Sicherheitsmitteilung

08.07.03

Betr.: Gummipuffer der Abmessungen Durchmesser 50 mm x Höhe 45 mm
und Durchmesser 40 mm x Höhe 30 mm

verbaut im Monster- und Simonimotor und am Motorträger des Flykes

Puffer sicher (links), und unsicher (rechts)

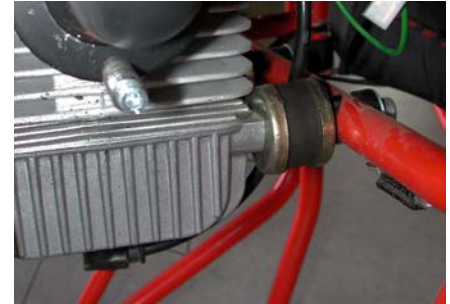
Bei einem Flyke und einem Motor kam es zu einem Versagen der o. g. Gummipuffer an dem Übergang von der Metallplatte zum Gummi. Weitere Versuche haben gezeigt, dass einzelne Puffer dieses Herstellers nicht immer über eine ausreichende Haftung zwischen Gummi und Metall verfügen. Die Ursache dafür wird gerade untersucht. **(siehe Update weiter unten)**

Glücklicherweise sind alle Puffer dieses Herstellers von außen leicht zu identifizieren:

Sie besitzen eine glatte Mantelfläche (rechts im Bild).

Alle Puffer, die einen Grat auf der Mantelfläche aufweisen (eine Art „Äquator“, links im Bild), sind NICHT betroffen und müssen nicht ausgetauscht werden.

Bis zum Abschluss der Untersuchung raten wir zum **Austausch der betroffenen Puffer vor dem nächsten Einsatz.**
